PI 2128

PRODUCT INFORMATION

OPTIMIERTE AGR-KÜHLERMODULE

FÜR ÜBER 8 MILLIONEN FAHRZEUGE VON AUDI, SEAT, ŠKODA, VW

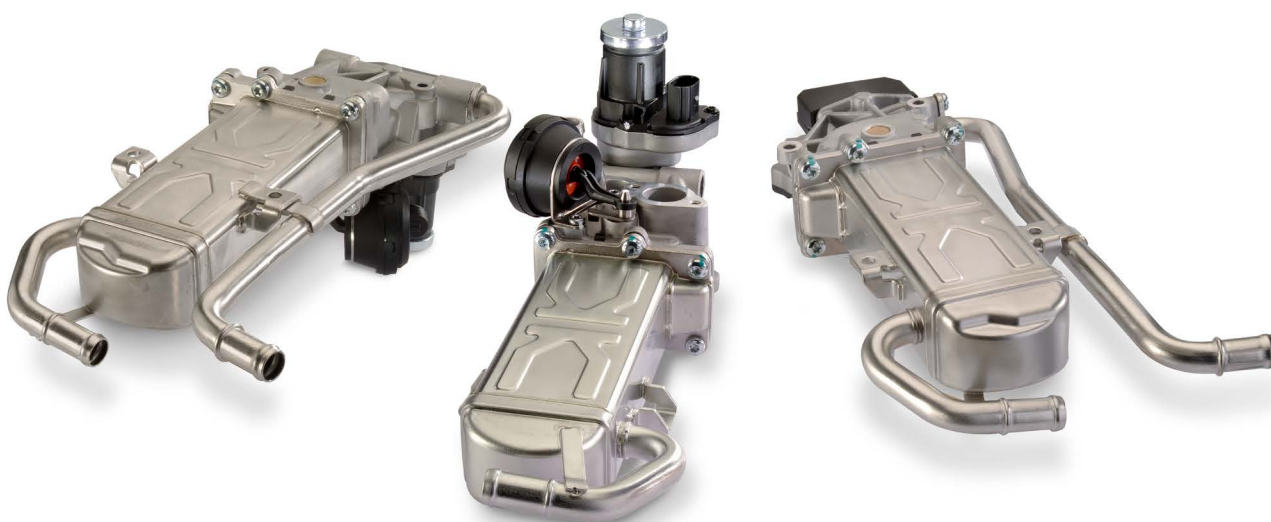
Motorservice hat diese Kühlermodule optimiert und an die schwierigen Betriebsbedingungen im Abgastrakt angepasst.

- Das Entstehen von Rußablagerungen an der Ventilfehrung wird durch eine optimierte Geometrie effektiv verhindert.
- Die Anhaftung von Partikeln wird durch die Integration einer optimierten Beschichtung deutlich reduziert.
- Einsatz von Materialien mit erhöhter Beständigkeit.

Alle diese Maßnahmen sorgen für eine erhöhte Lebensdauer der Kühlermodule im Fahrzeug.
